**MEYLE**  
Products®

## HD Тяга стабилизатора

### конструкция MEYLE-HD

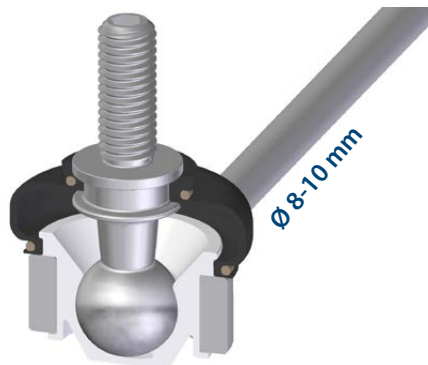
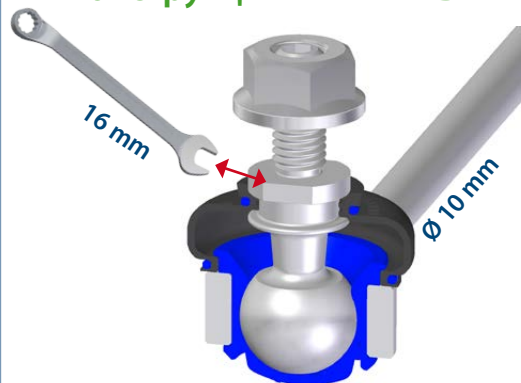
Высокие нагрузки составных частей

Люфт в шаровом шарнире и  
появляющиеся по этой причине  
шумы, в передней оси

- увеличенный диаметр шара (22 мм)
- усиленное соединение
- высококачественная смазка MEYLE-Hightech
- Высококачественное пластиковое седло клапана, синим цветом

Ø 22 mm
